**Modulo per la presentazione delle osservazioni per i piani/programmi/progetti sottoposti a procedimenti di valutazione ambientale di competenza statale**

ID: Codice procedura (ID\_VIP/ID\_MATTM):10844

Impianto per la produzione di energia elettrica da fonte eolica, costituito da 6 aerogeneratori della potenza complessiva di 37,2 MW, un sistema di accumulo da 25 MW e relative opere connesse in località "Rempillo" nel comune di Pitigliano (GR).

**ALLEGATO alle OSSERVAZIONI all' IMPIANTO EOLICO denominato REMPILLO nel COMUNE di PITIGLIANO ( GR). Comp**

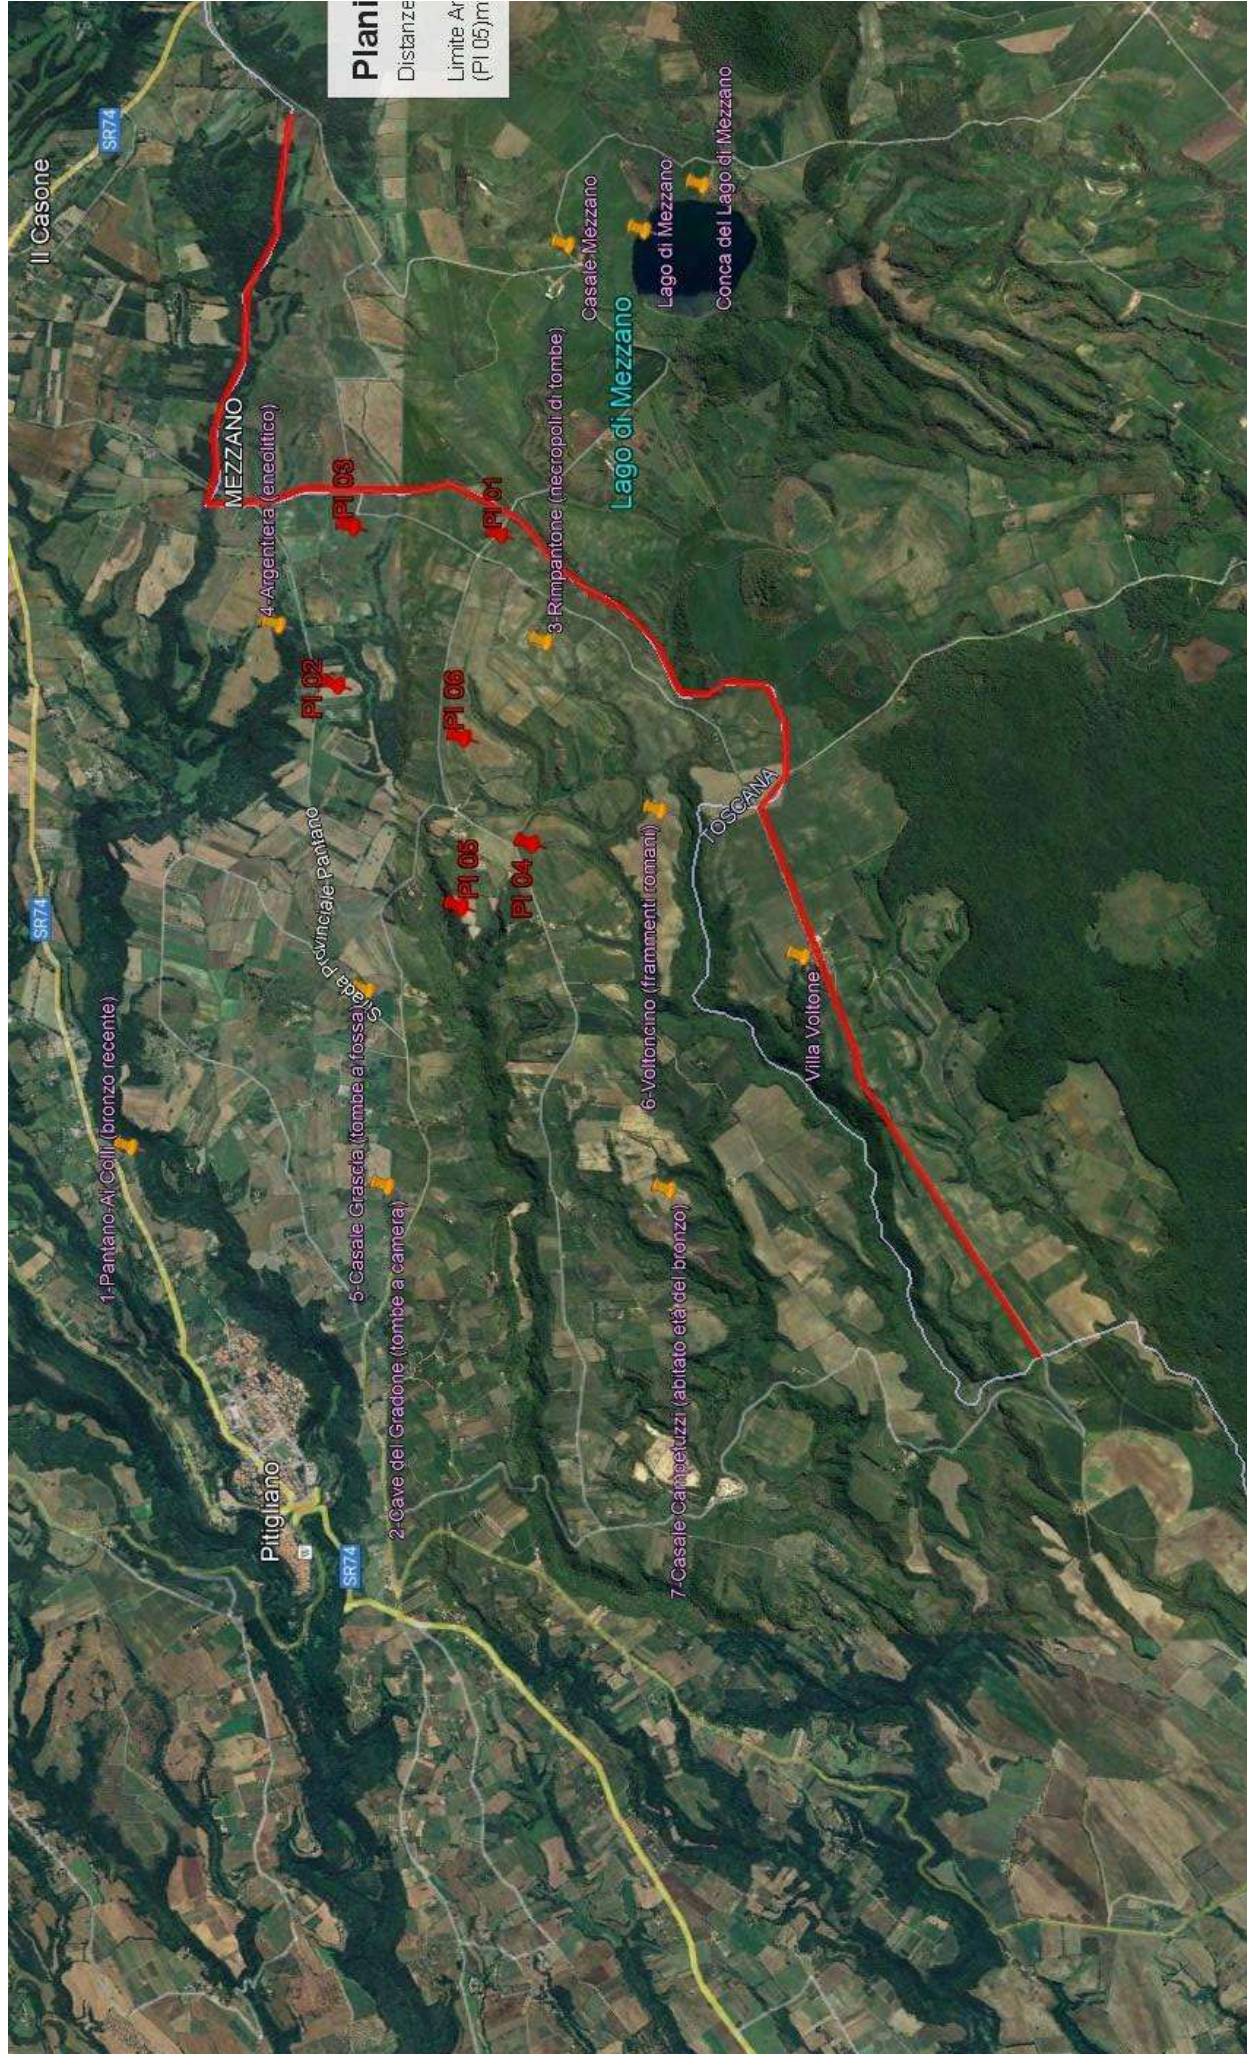
1-Pantano-Ai Colli (bronzo recente)

4-Argenteia (eneolitico)

5-Casale Grascia (tombe a fossa)

2-Cave del Giadone (tombe a camera)

3-Rimontone (necropoli di tombe)

6-Voltoncino (frammenti romani)

# Analisi degli Impianti Eolici Esistenti e in Progetto

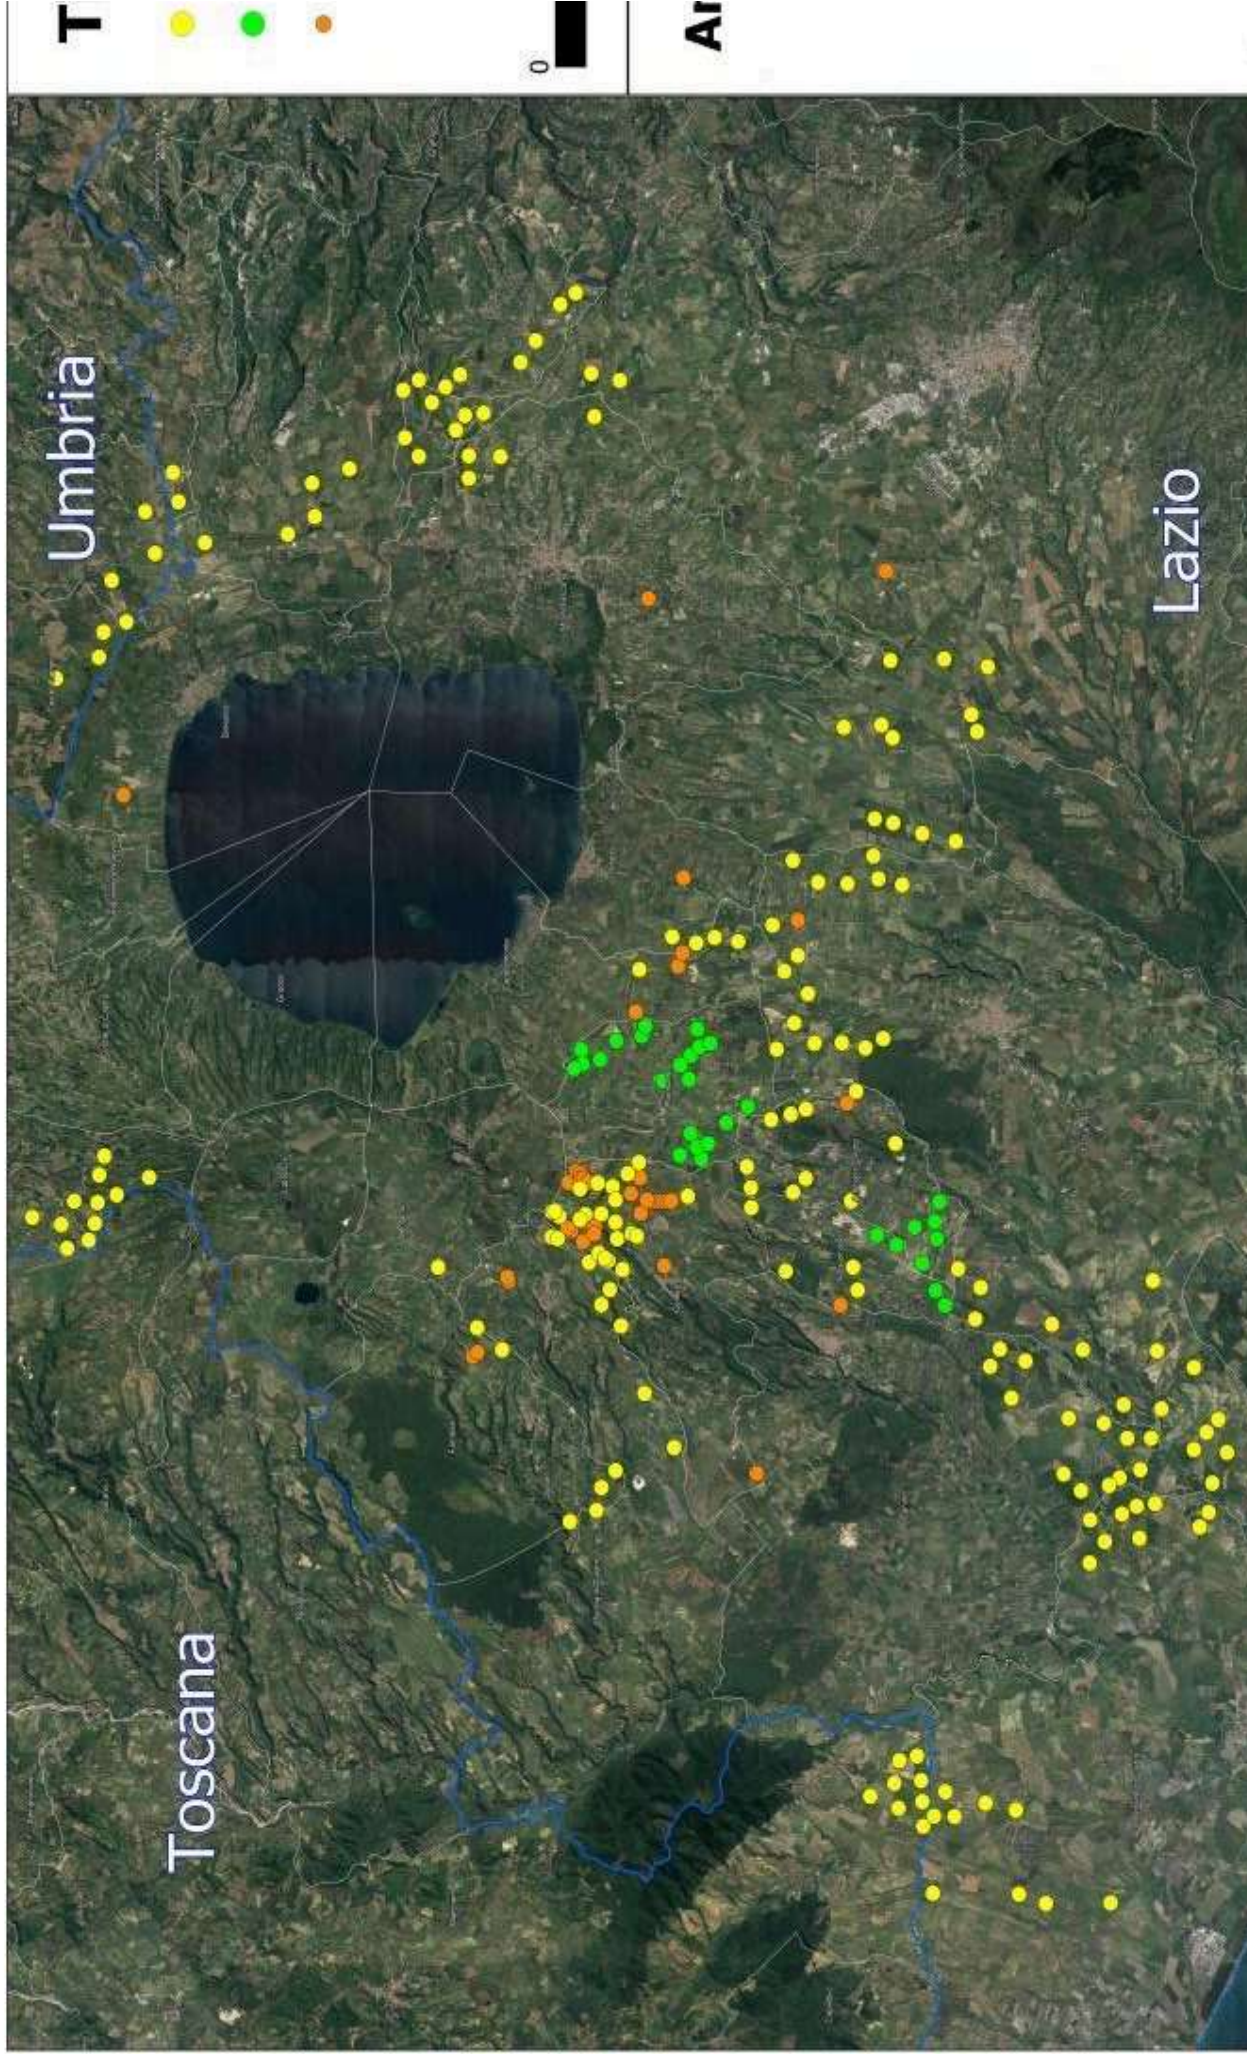
l'immagine n. 2 dell' ALLEGATO) all'area di notevole interesse pubblico "Conca del lago di

nn. 1 e 2 e crea anche degli impatti negativi anche sui beni naturalistici come verrà dettagliato nell'Osservazione n. 4. Inoltre andrebbe a sommarsi al già enorme cumulo di impianti eolici e fotovoltaici e geotermici che già creano una elevata criticità ambientale nella provincia di Viterbo e interferiscono anche con il territorio toscano come si può vedere dalle immagini nn. 4 e 5 dell'Allegato n. 1.
